PROJET DE RÉAMÉNAGEMENT À QUATRE VOIES SÉPARÉES DE LA ROUTE 175 ENTRE LES KILOMÈTRES 60 ET 84, MUNICIPALITÉ DE STONEHAM-ET-TEWKESBURY

RAPPORT ADDENDA N° 3 – RÉPONSES AUX QUESTIONS DU MENV

N° projet : 3910-01-AC04

Figure 2-1 Coût de transport par unité – Relation entre la distance, les coûts et le choix modal

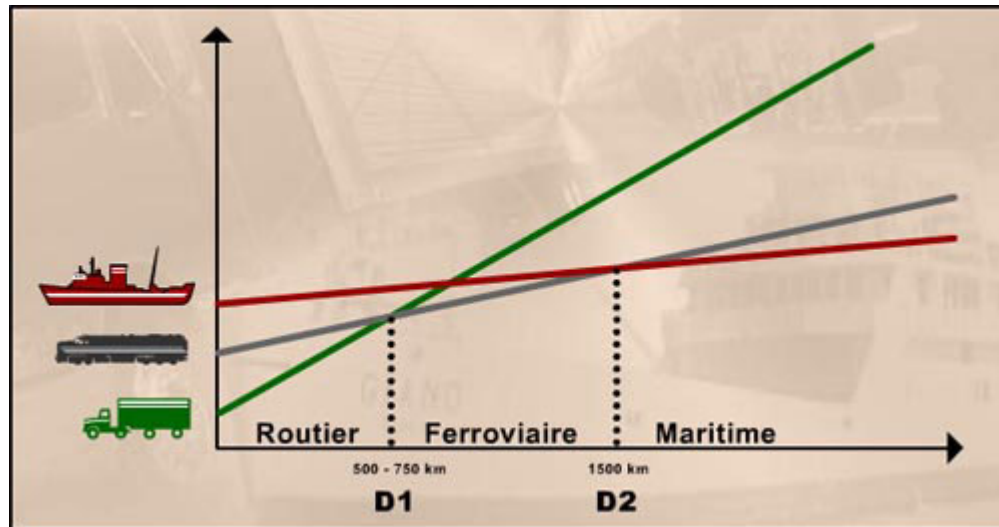
Compte tenu de l'engagement du Québec en matière de réduction des émissions de gaz à effet de serre, l'initiateur doit expliquer la façon dont l'aménagement d'une route à quatre voies divisées se justifie par rapport au développement du transport des marchandises par voies maritime ou ferroviaire.

Cependant, il est tout de même important de mentionner que le choix modal pour le transport de marchandises est influencé par plusieurs éléments, entre autres, la nature des biens transportés, les infrastructures de transport et de transbordement disponibles entre l'origine et la destination ainsi que leur efficacité. De plus, les coûts de transport, qui sont fonction de la distance à parcourir, influencent beaucoup le choix d'un mode de transport (voir figure 2-1). En effet, le transport routier est habituellement le mode de transport le moins coûteux sur les courtes distances (moins de 500 à 750 kilomètres) alors que le train et le bateau sont plus économiques sur de plus longues distances (entre 750 et 1 500 kilomètres pour le train et plus de 1500 kilomètres pour le bateau) (CETI, 2004). Il y a donc plusieurs éléments à prendre en considération pour évaluer le potentiel d'intermodalité dans une région comme le Saguenay-Lac-Saint-Jean.

Même si le Ministère n'a pas un portrait précis de la situation du transport de marchandises au Saguenay-Lac-Saint-Jean, l'enquête sur le camionnage (MTQ, 2003), réalisée par le ministère des Transports en 1999, apporte quelques informations. En effet, l'étude démontre qu'environ 52% des camions qui sont originaires de la région du Saguenay-Lac-Saint-Jean ont comme destination les régions de Québec et de Chaudière-Appalache. De plus, près du deux-tiers (65%) de tous les camions qui sont originaires du Saguenay-Lac-Saint-Jean parcourent moins de 400 kilomètres pour arriver à destination.

Comme les modes de transport ferroviaire et maritime ne sont pas très compétitifs sur de courtes distances, le potentiel de transfert modal pourrait être assez limité dans la région du Saguenay-Lac-Saint-Jean. De plus, l'intermodalité (c'est-à-dire la combinaison de plusieurs moyens de transport, par exemple le camion sur train), ne peut représenter une solution économiquement viable pour ce tronçon. En effet, le volume de marchandises transportées
